Antwortenkatalog

Vergabestelle: Staatliche Hochbau- und Liegenschaftsverwaltung Mecklenburg-Vorpommern
Maßnahme: JVA Bützow-9.BA Grundinstandsetz. Haus B Grundinstandsetzung Hafthaus B
Vergabe: Metallfenster
Vergabe-Nr: 21E0031N

PLANNINHALT
Leitdetail Hafttraumfenster Gitterverlängerung EG

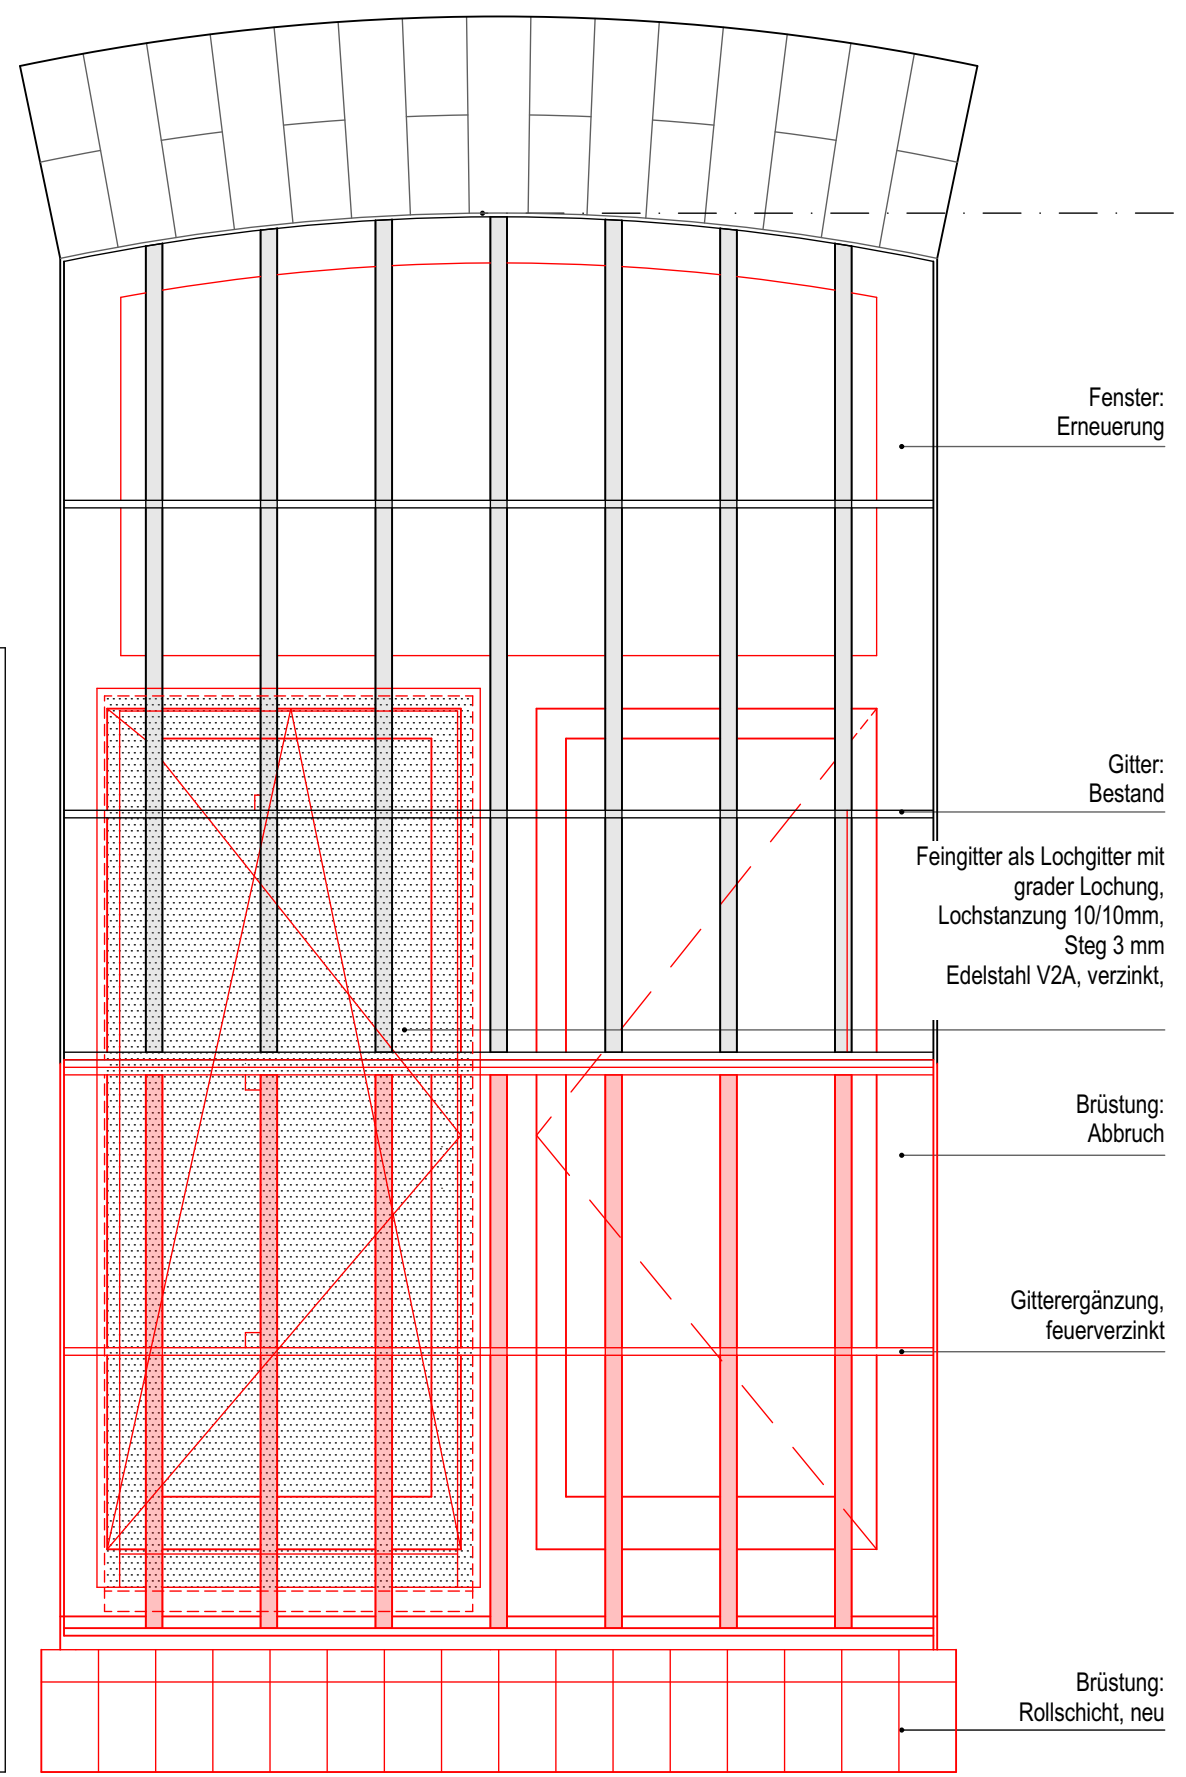
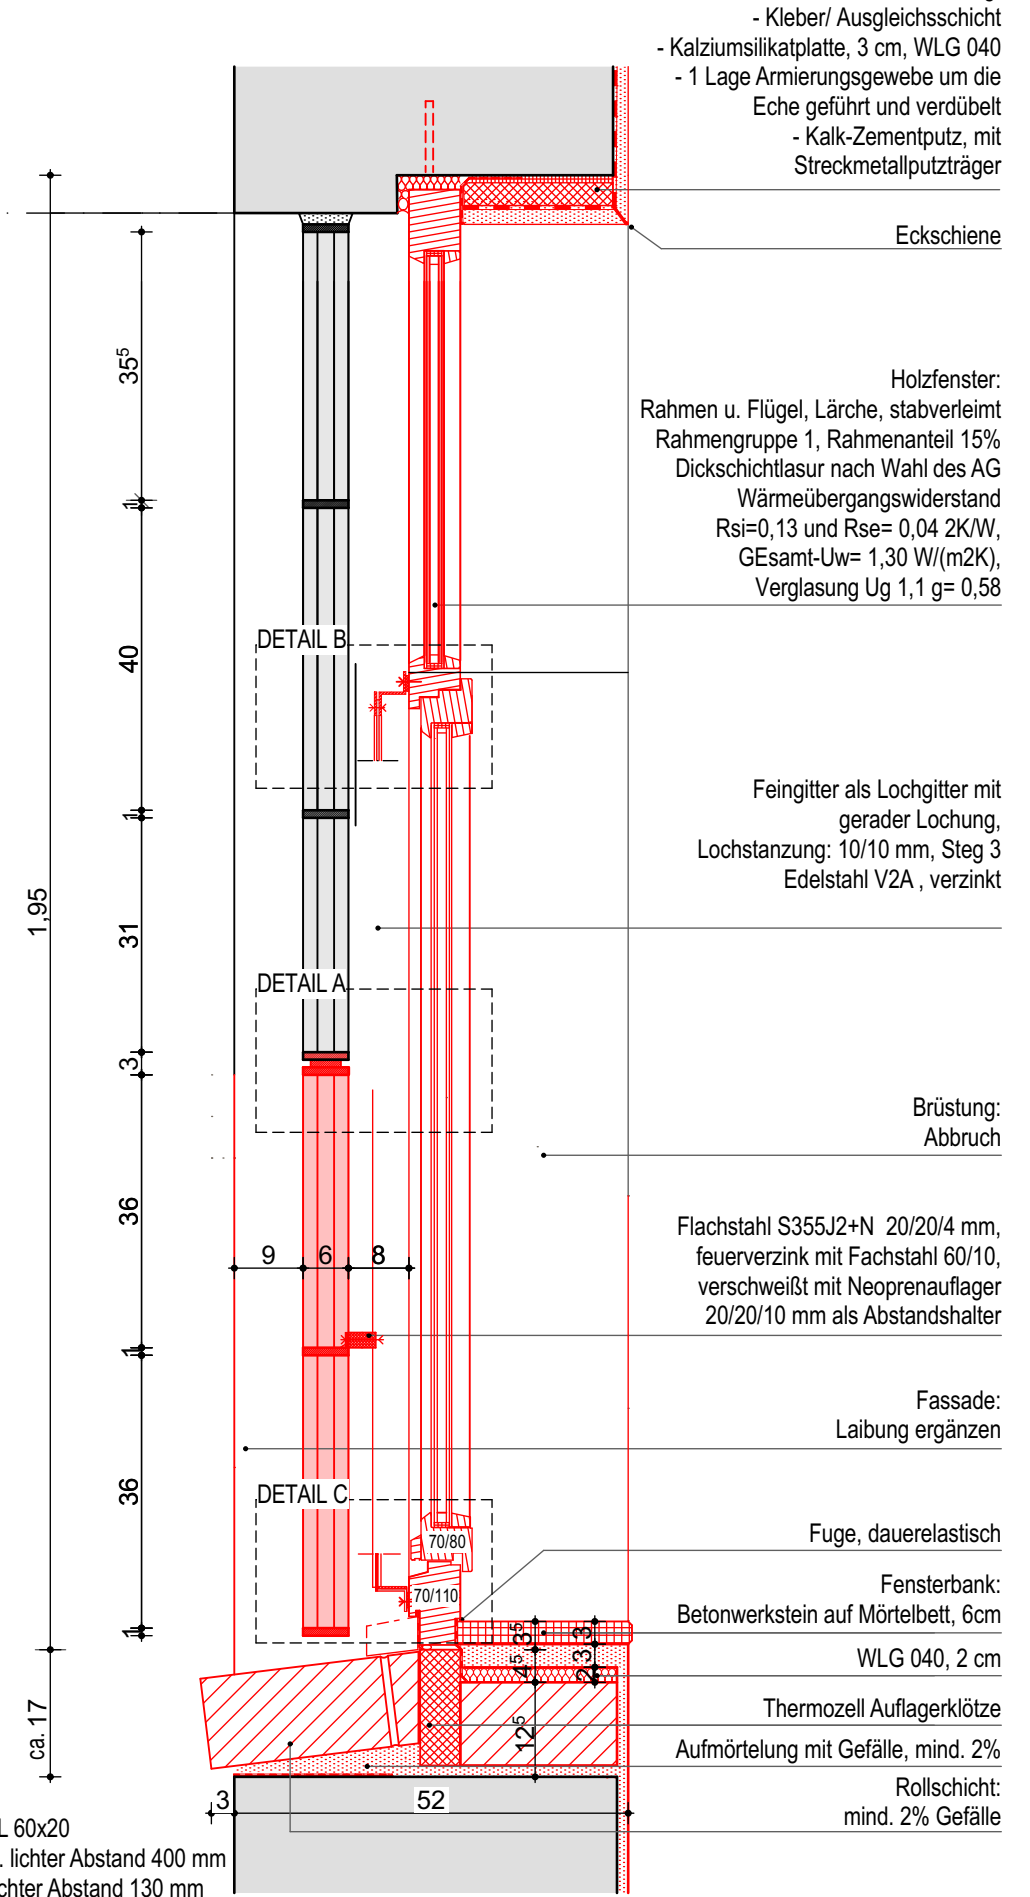
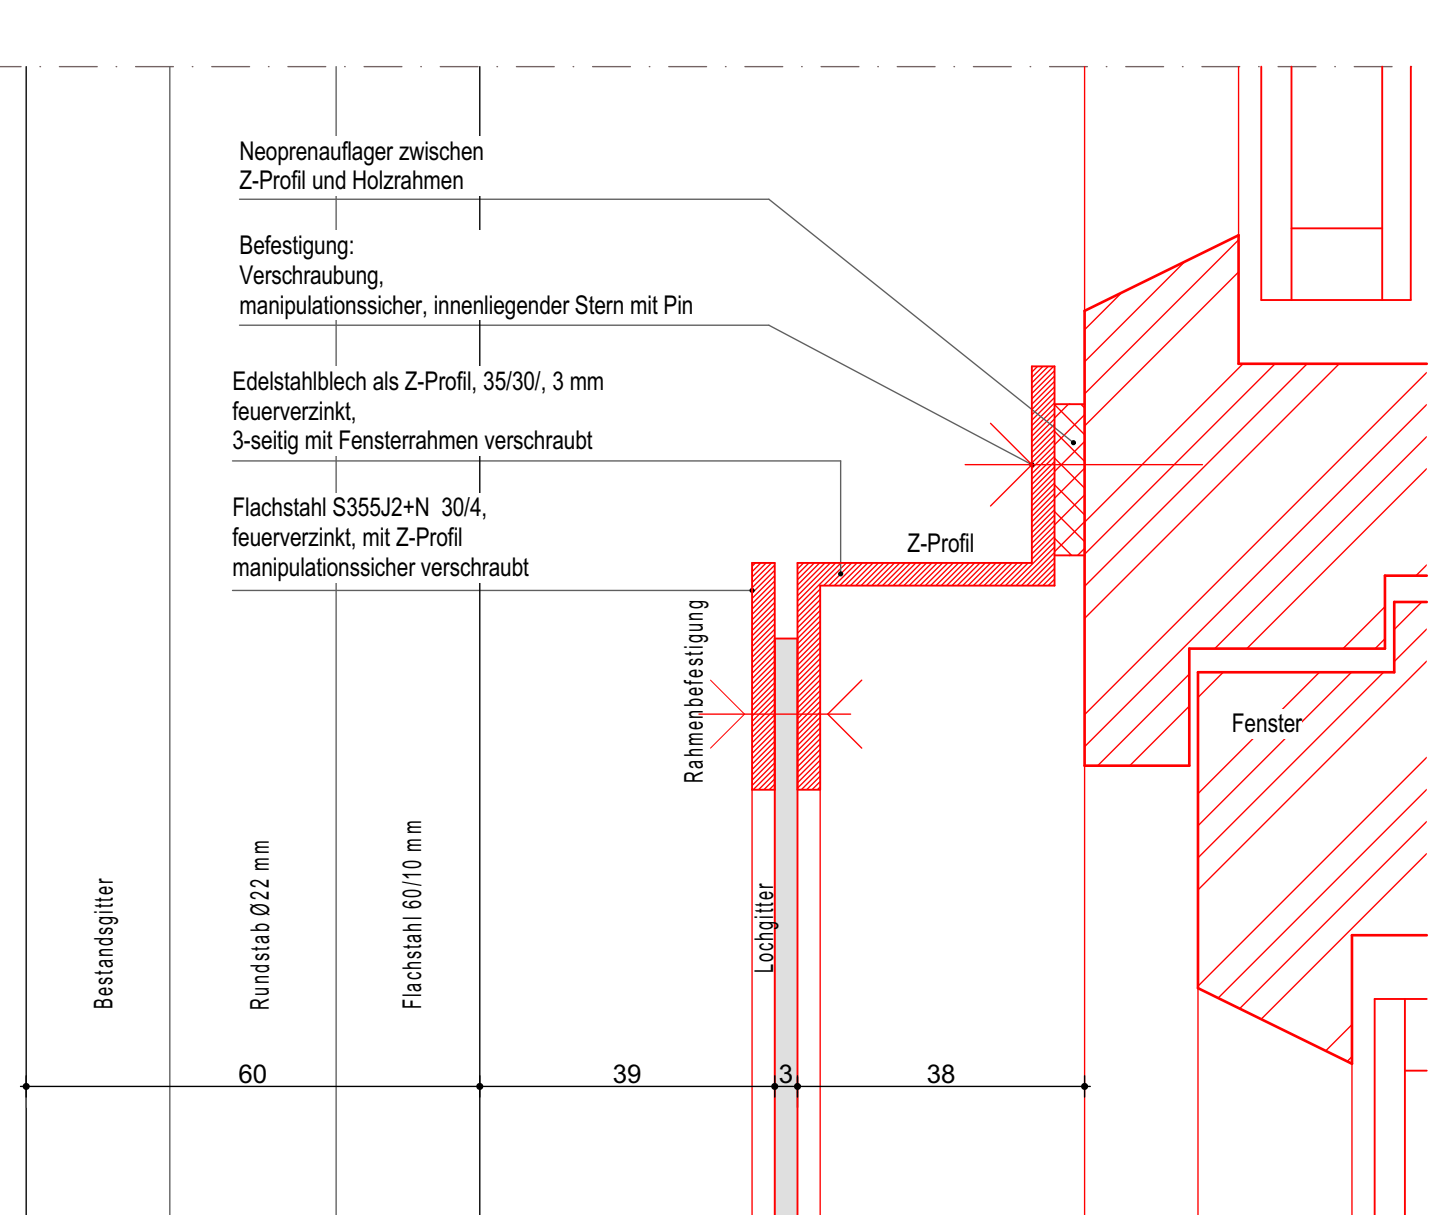
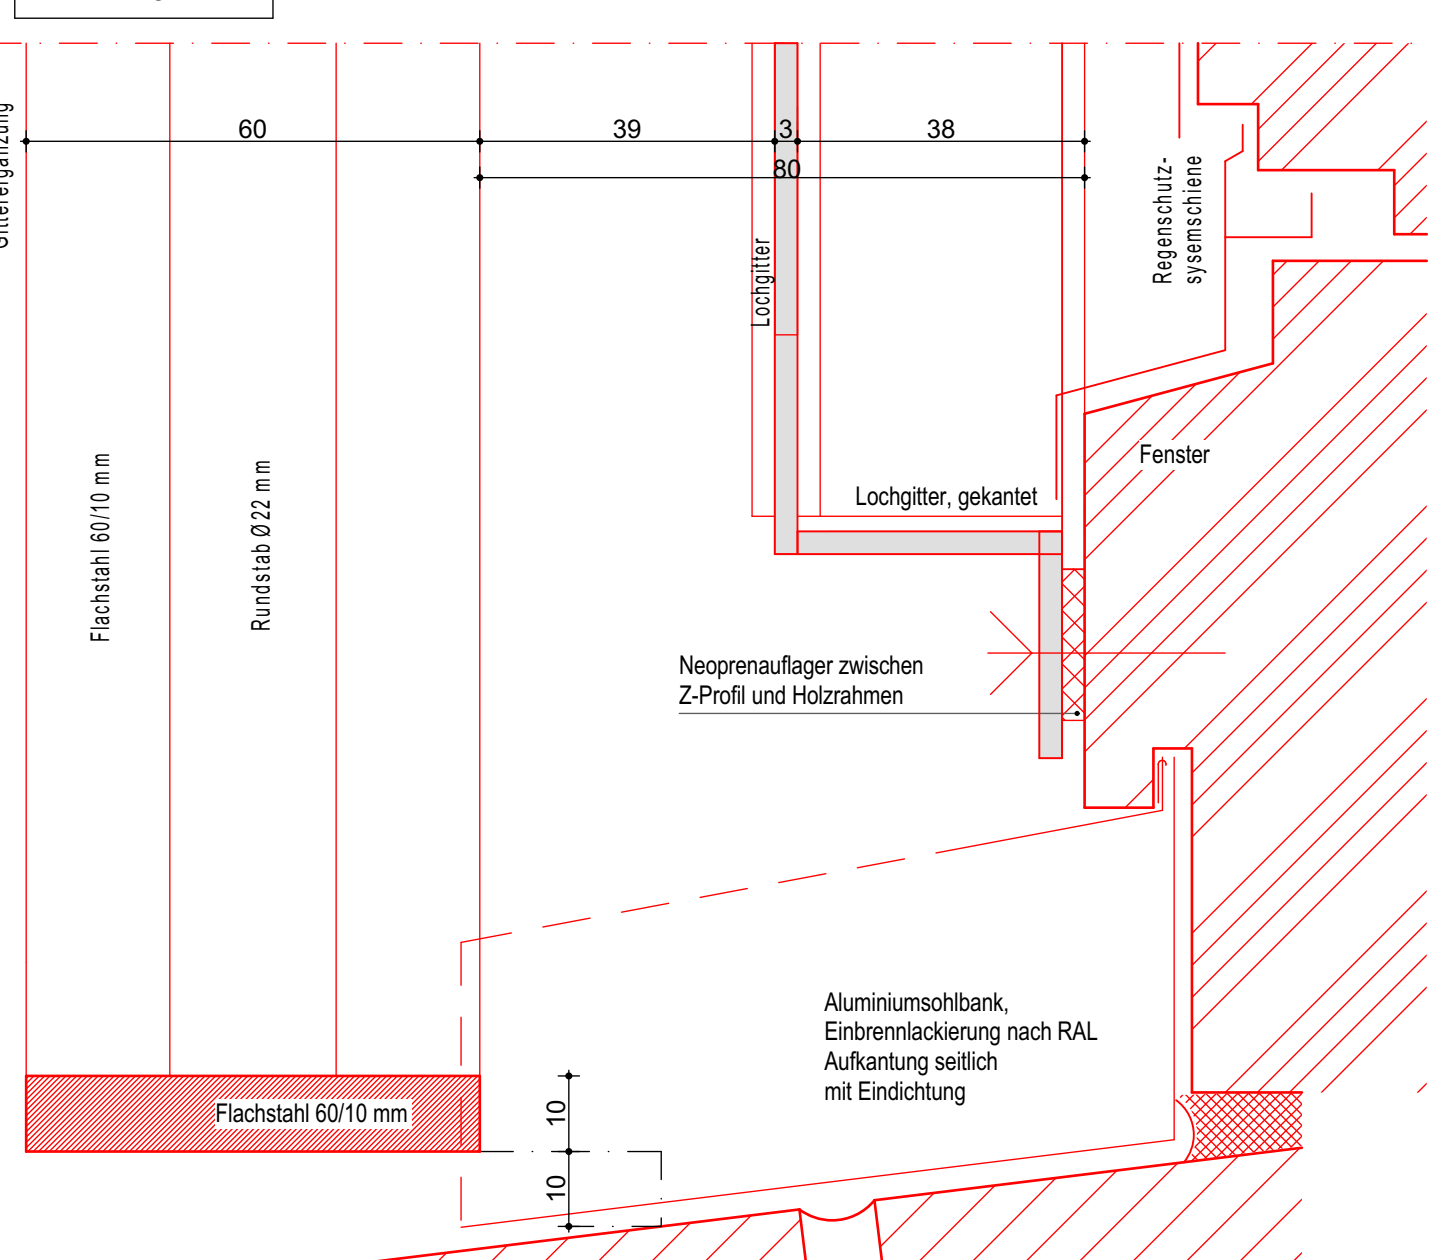
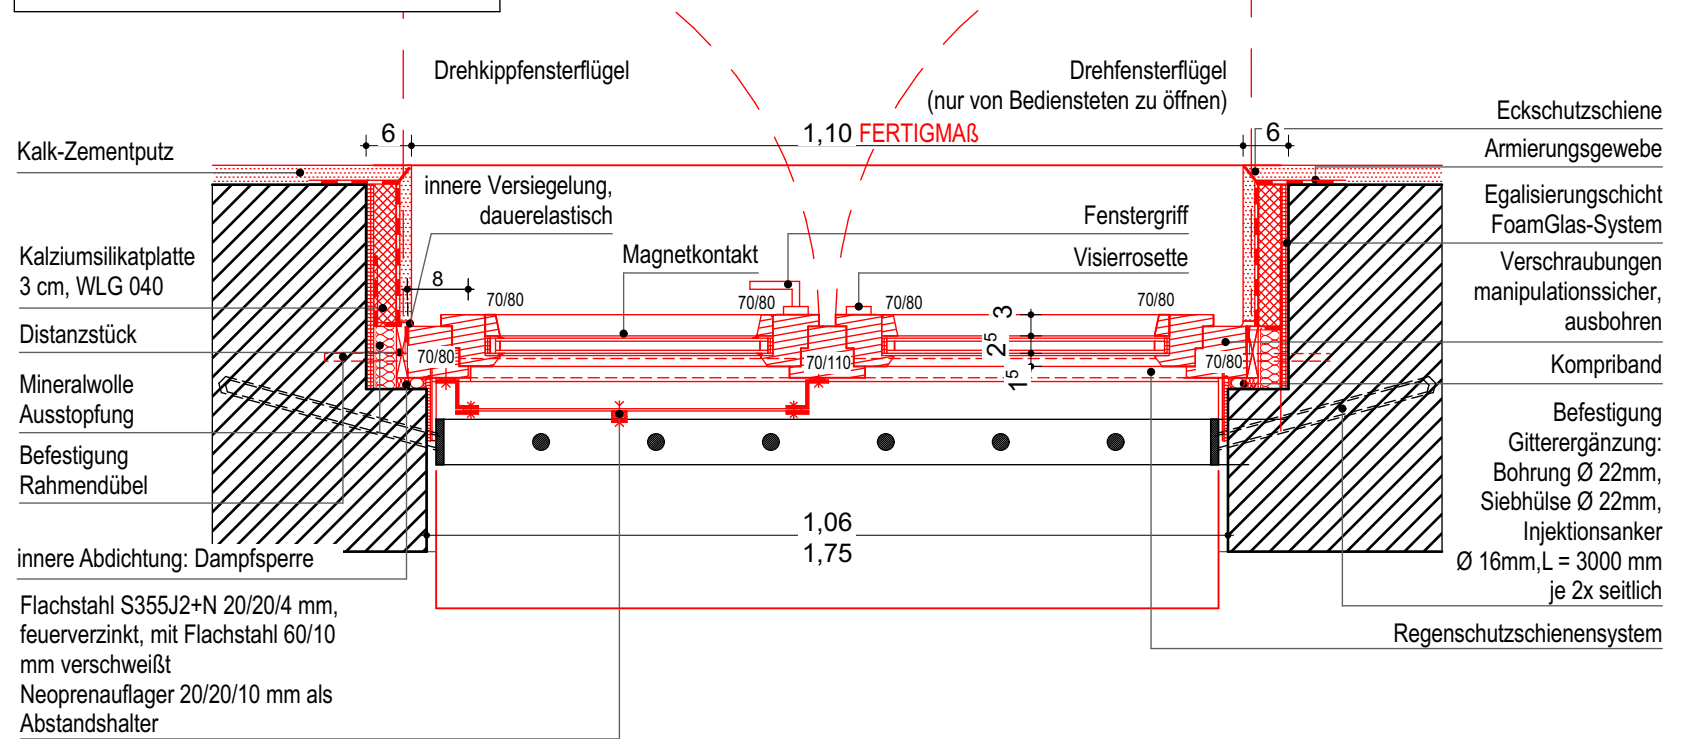
Frage: *Betreff:* »[ID: 41770] Pläne und Unterlagen«
Inhalt: »In der "angepassten Zeichnung" als Beantwortung auf die Bieterfragen vom 04.06.2021 werden jetzt Holzfenster dargestellt und beschrieben.

Werden jetzt Holzfenster gefordert ?«

Inhalt: »1. Für das Feingitter vor dem Fensterflügel werden unterschiedliche Angaben gemacht.

In den Plänen steht Feingitter oder Lochgitter mit gerader Lochung, verzinkt und farbbeschichtet nach RAL.

In der LV Beschreibung steht Feingitter Edelstahl V2A.

Was soll hier angeboten werden ?

Wenn Feingitter, welche Ausführung ?

Sollen die anderen Z-Edelstahlbleche und der verzinkte Flachstahl farbbeschichtet nach RAL ausgeführt werden?

2. Die Fensterprofile sind als Standard beschrieben, jedoch in den Zeichnungen teilweise als Profile mit einer in Richtung Profilmittte verschobenen Verglasung.

Bei den Standard Fensterprofilen ist die äussere Glasanlage ca. 5 mm tief, in den Zeichnungen ca. 15 mm tief.

Was soll hier angeboten werden ?«

Antwort: *Betreff:* »AW: Pläne und Unterlagen«
Inhalt: »Wir hatten versehentlich die Zeichnung der Holzfensterausschreibung angefügt.

Im Ausschreibungspaket 2 befindet sich im Ordner "Plananlagen/Details" die hinsichtlich der Lochgitter angepasste Zeichnung für die Metallfenster.

Die Beschreibung des gekanteten Lochbleches im Hinweistext des Titel 01.03 - Außenfenster aus Alu muss wie folgt lauten:

- unterseitig 2-fach gekantetes, V2A-Blech, 3 mm, als Lochblech, Quadratlochung, w = 10 / 10 mm, t = 13 mm, d = 3 mm

1. eine Farbbeschichtung der V2A Lochbleche, Z-Edelstahlbleche und verzinkten Flachstahlbleche soll nicht erfolgen
2. es kommen Standardprofile zum Einsatz, eine Verschiebung der Verglasung zur Profilmitte soll nicht erfolgen

Inhalt: » Angepasste Zeichnung als Beantwortung auf die Bieterfragen.«
